福島第一原子力発電所 特定原子力施設に係る実施計画変更比較表（第Ⅱ章 2.5 汚染水処理設備等）

変 更 前	変 更 後	変 更 理 由																										
<p>2.5 汚染水処理設備等 2.5.1 基本設計</p> <p>(中略)</p> <p>2.5.1.5 主要な機器 2.5.1.5.1 汚染水処理設備、貯留設備（タンク等）及び関連設備（移送配管、移送ポンプ等）</p> <p>(中略)</p> <p>(4) 淡水化装置（逆浸透膜装置、蒸発濃縮装置） 淡水化装置は、滞留水を原子炉注水に再使用するため、滞留水に含まれる塩分を除去することを目的に、逆浸透膜装置、蒸発濃縮装置で構成する。 逆浸透膜装置は、5系列6台で構成し、水を通しイオンや塩類などの不純物は透過しない逆浸透膜の性質を利用して滞留水に含まれる塩分を除去し、処理済水と塩分が濃縮された廃水に分離する。また、蛇腹ハウスやテントハウス内に設置している逆浸透膜装置は、逆浸透膜を通さずに滞留水を濃縮廃水側へ送水する機能も有する。蒸発濃縮装置は3系列8台で構成し、逆浸透膜装置により塩分が濃縮された廃水を蒸気により蒸発濃縮（蒸留）する設備であるが、平成28年1月現在運用を停止している。また、各装置は装置の処理能力を確認するための試料を採取できる設備とする。 なお、<u>逆浸透膜装置のうち4号機タービン建屋2階に設置する逆浸透膜装置（以下、「建屋内RO」という。）</u>及びこれに付帯する機器を建屋内RO循環設備という。 淡水化装置は、複数の装置及び系統により多重性及び多様性を確保する。</p> <p>(中略)</p> <p>2.5.2 基本仕様 2.5.2.1 主要仕様 2.5.2.1.1 汚染水処理設備、貯留設備（タンク等）及び関連設備（移送配管、移送ポンプ等）</p> <p>(中略)</p> <p>(23) <u>濃縮処理水移送ポンプ（完成品）</u></p> <table border="1" data-bbox="178 1365 682 1470"> <tr><td>台数</td><td>2</td></tr> <tr><td>容量</td><td>50m³/h（1台あたり）</td></tr> <tr><td>揚程</td><td>75m</td></tr> </table> <p>(中略)</p> <p>(35) RO処理水貯槽 ※¹</p> <table border="1" data-bbox="178 1596 682 1785"> <tr><td>合計容量（公称）</td><td>14,000m³</td></tr> <tr><td>基数</td><td>14基</td></tr> <tr><td>容量（単基）</td><td>1,000 m³ 以上／基

図-1 RO処理水一時貯槽の仮置き場所

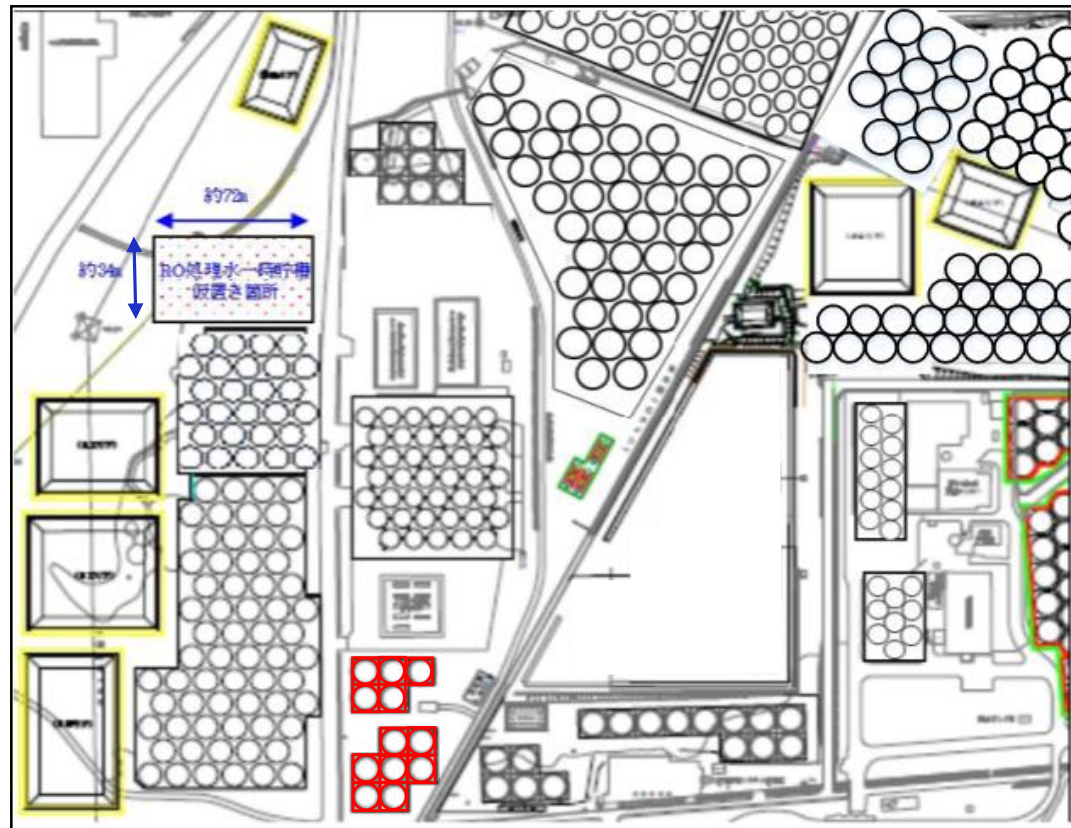
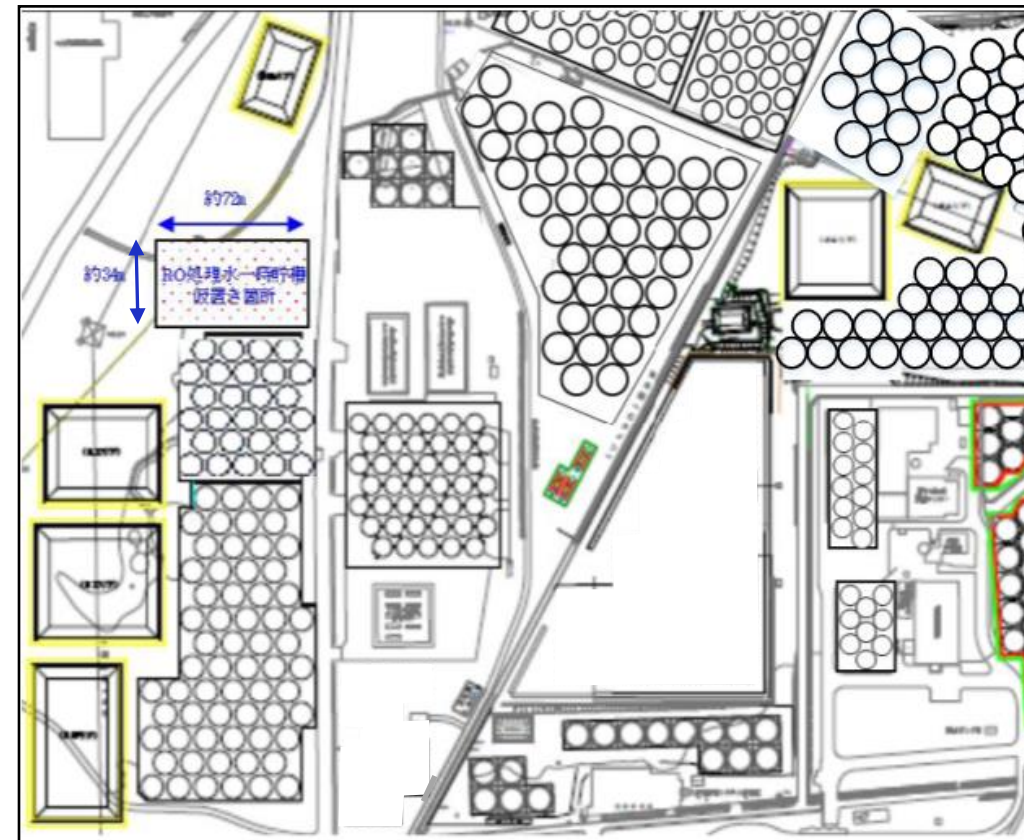
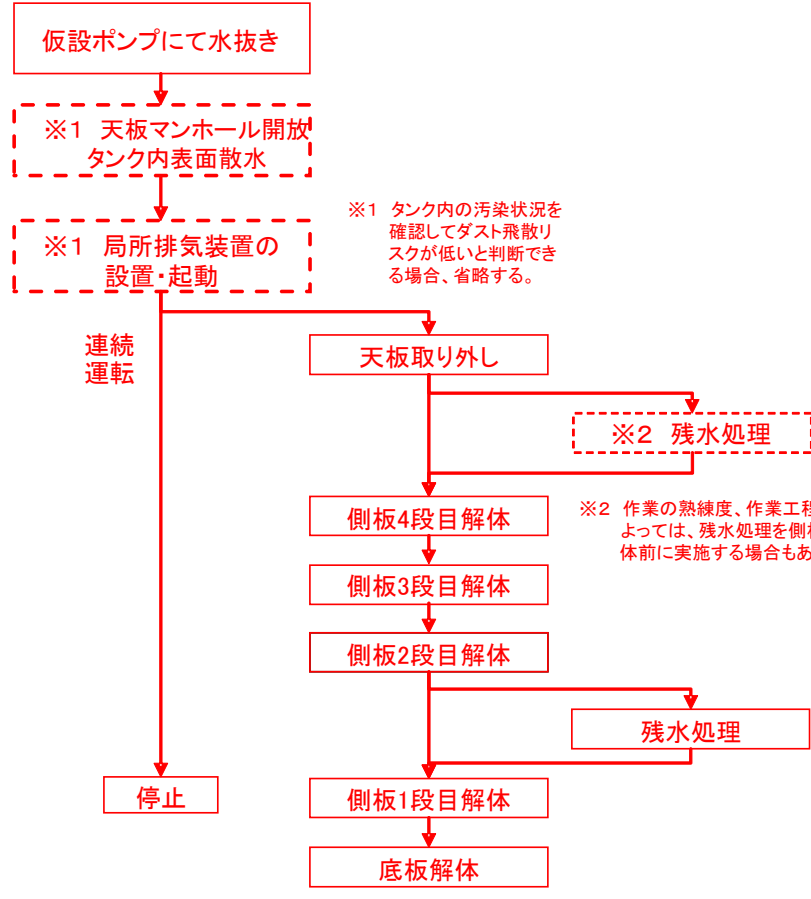
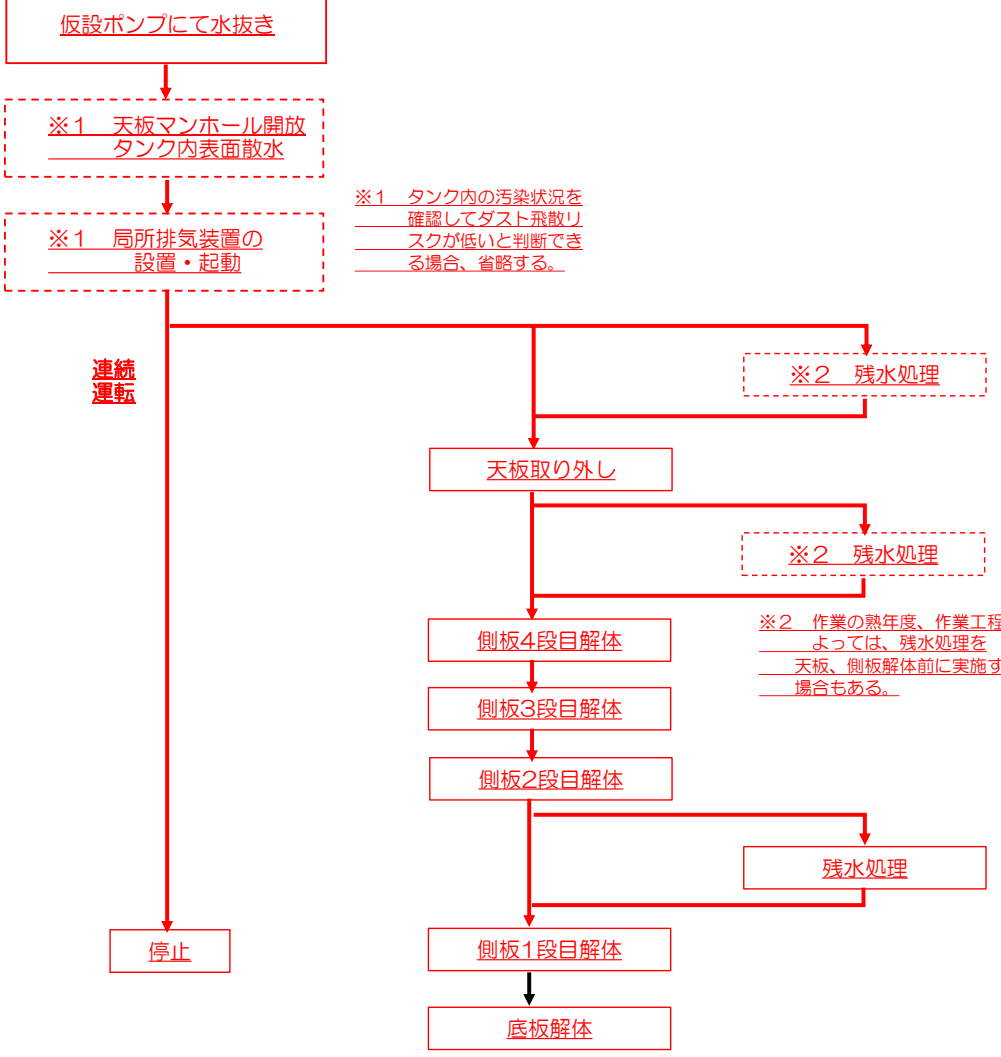
H9, H9西エリアタンク（フランジタンク）撤去に伴う記載の変更

図-1 建屋内RO循環設備および追設する関連機器の範囲図

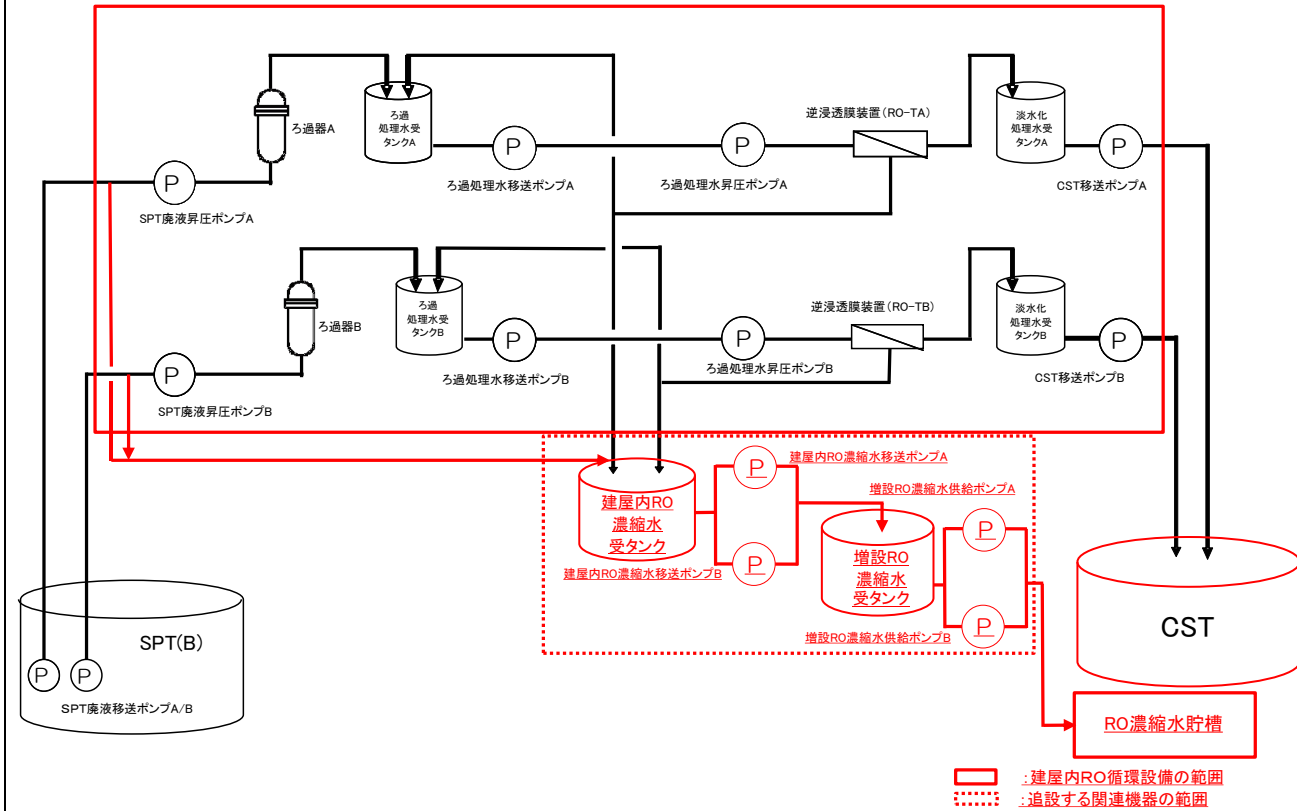
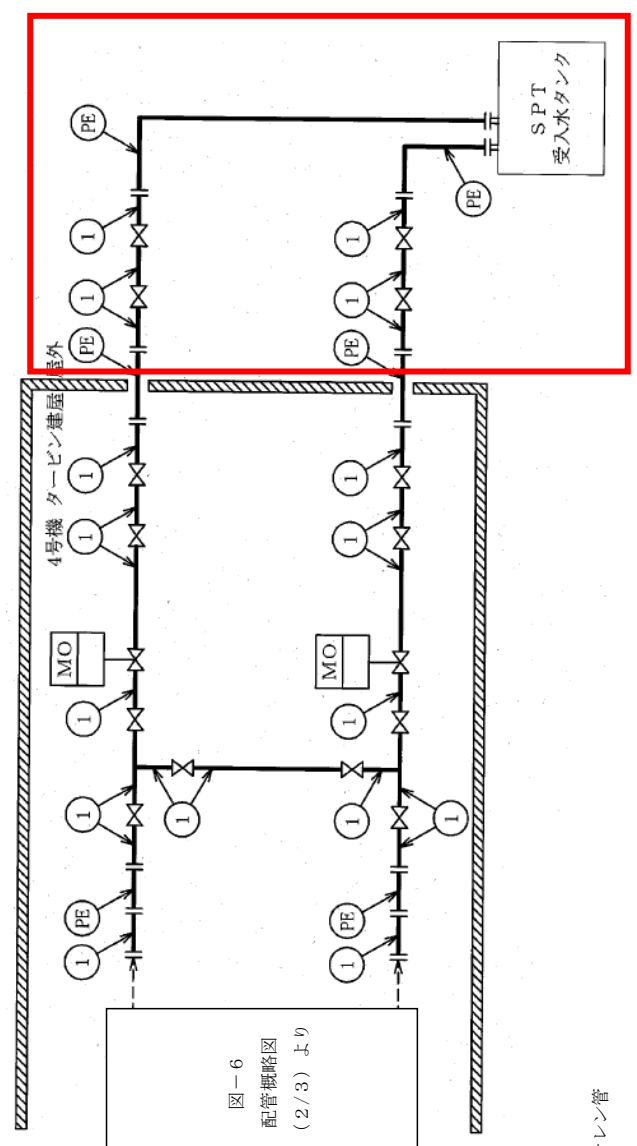
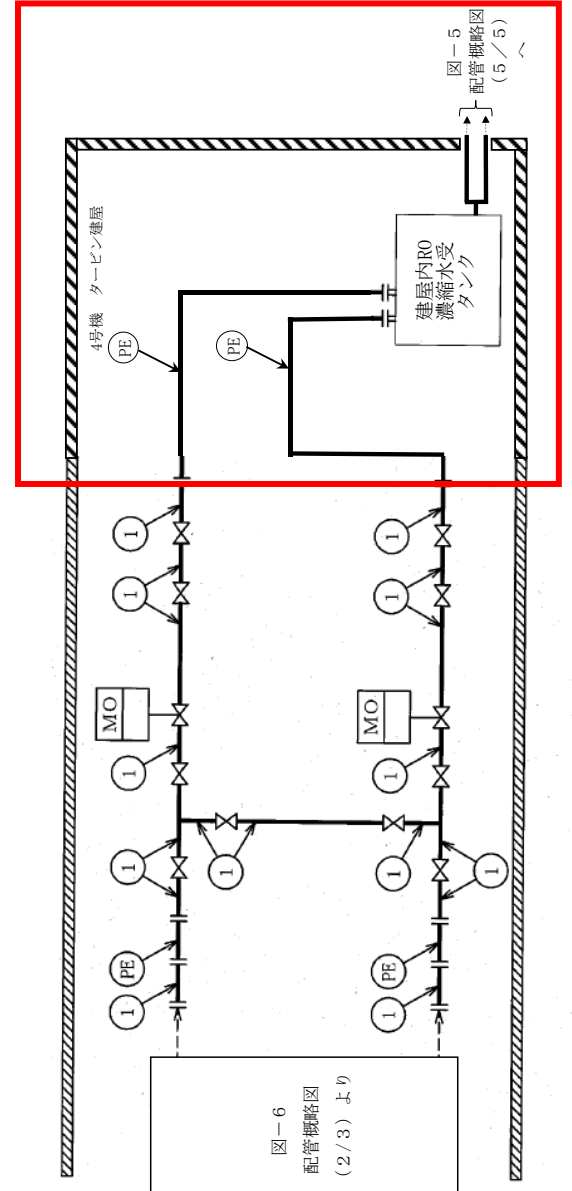
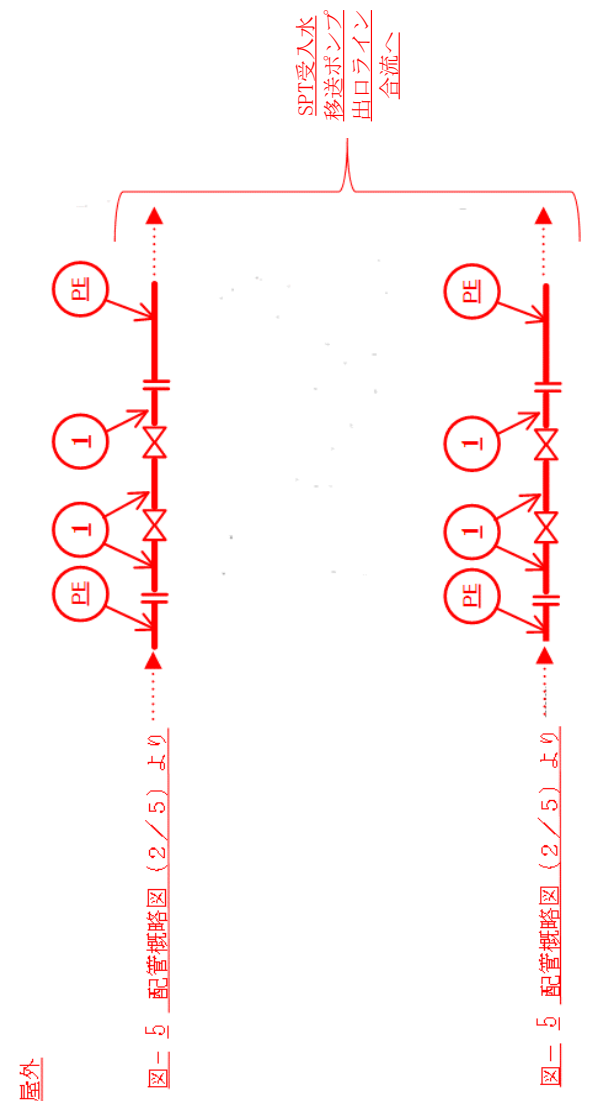
機器追設に伴う記載の見直し

図-1 建屋内 RO 循環設備および追設する関連機器の配置概略図（2 / 2）

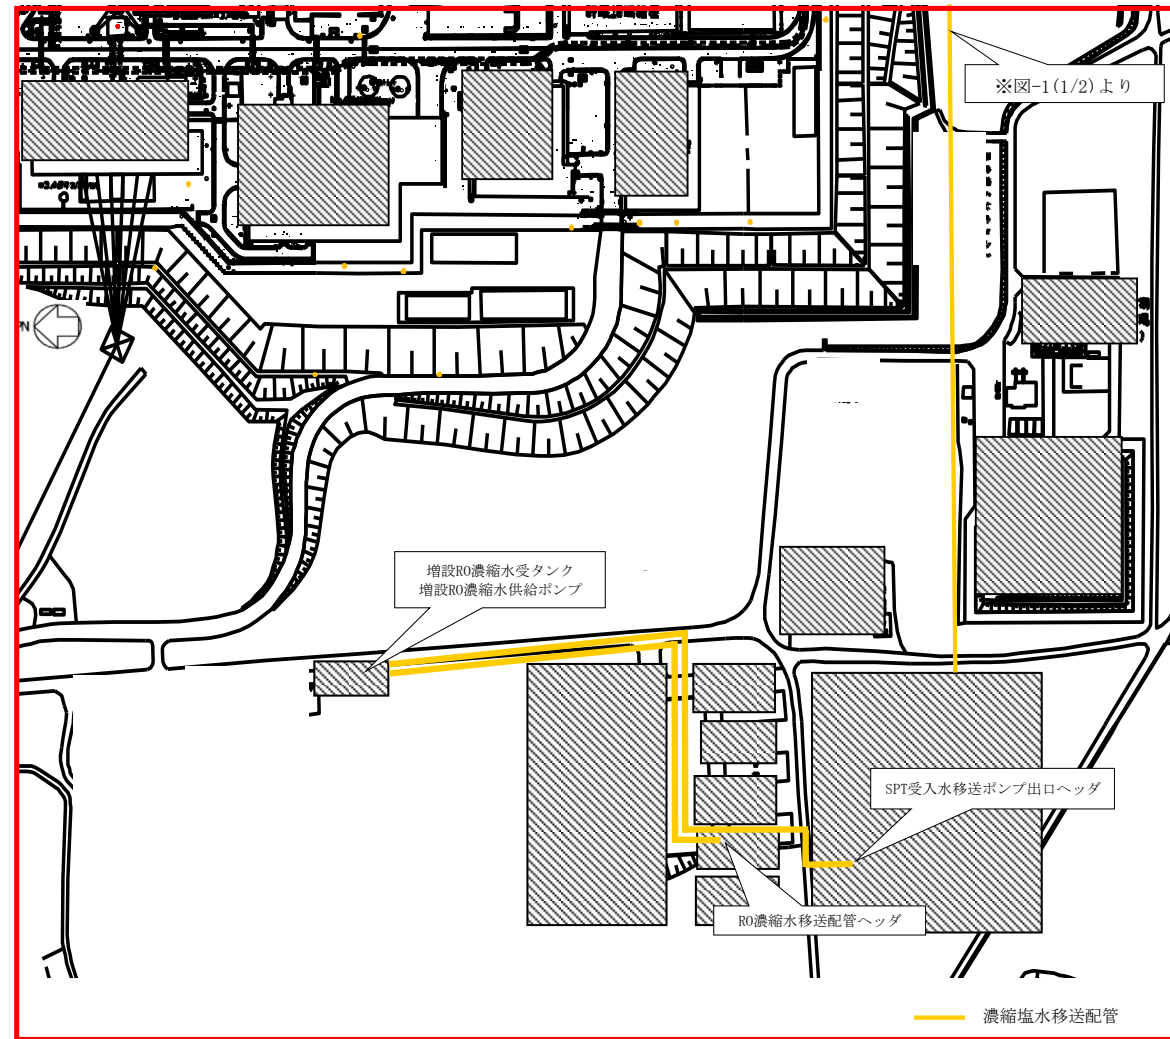
機器追設に伴う記載の見直し

- 1.2.6 配管
 - 1.2.6.1 構造強度評価
 - 1.2.6.1.1 配管 (鋼管)
 - 1.2.6.1.1.1 評価箇所
- 強度評価箇所を図-1に示す。

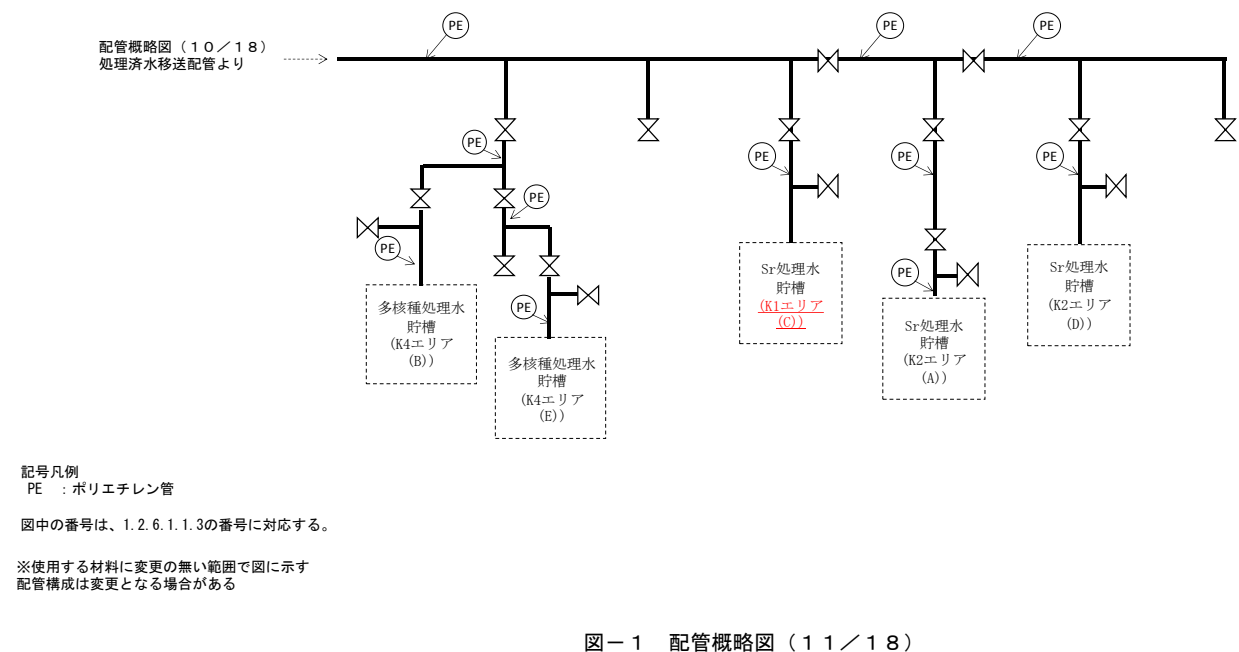
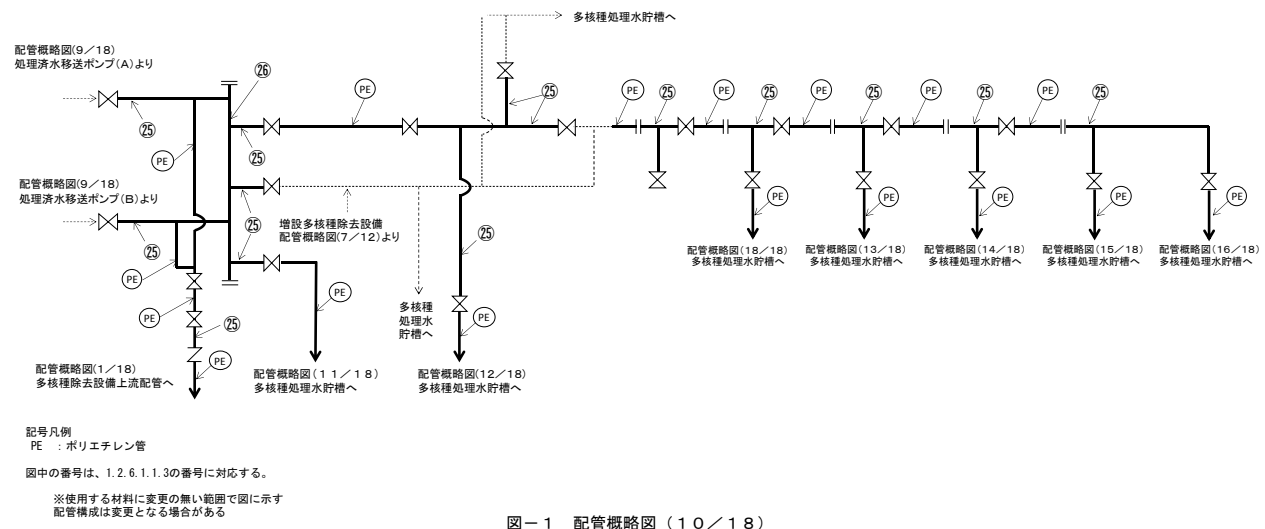
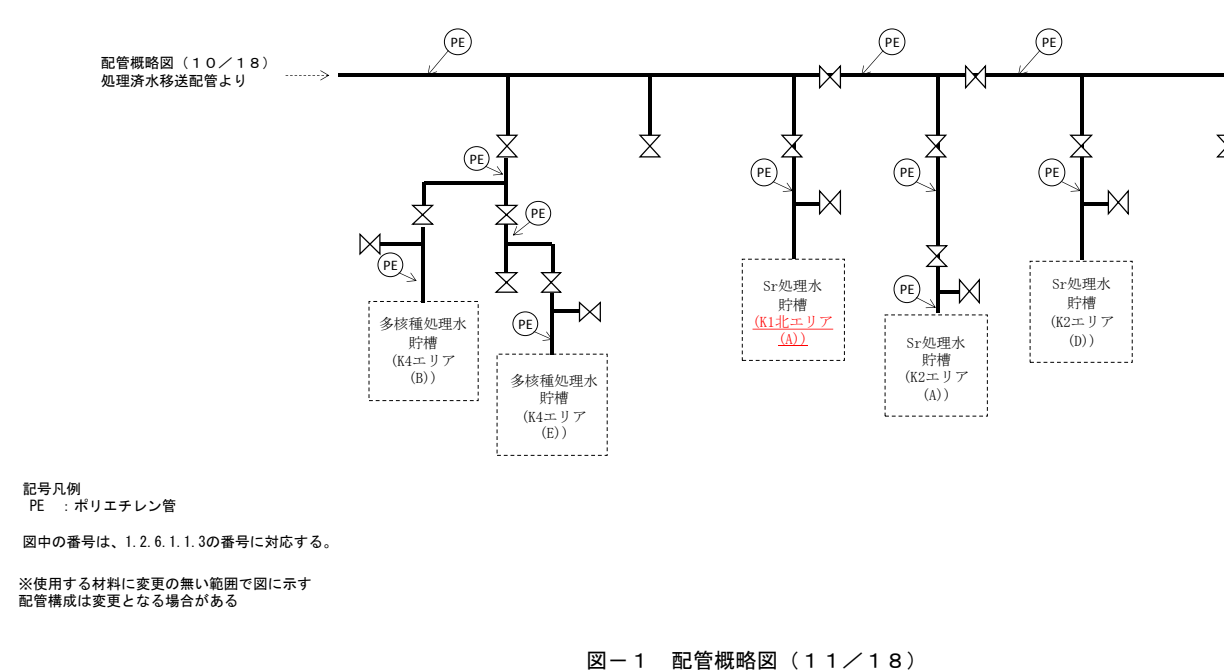
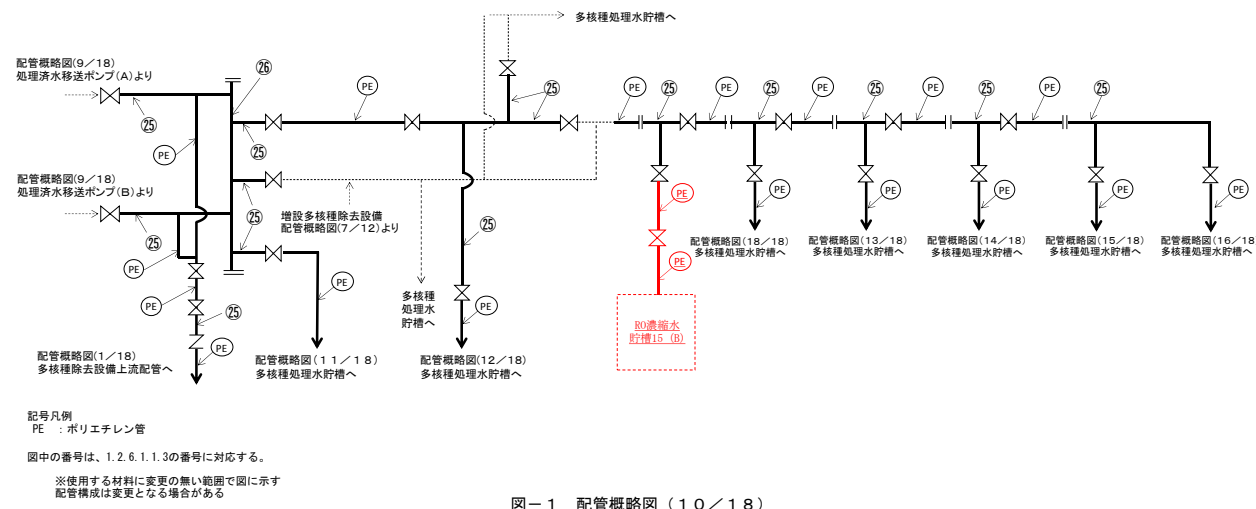
H8エリアタンクへの配管追加に伴う記載の追加
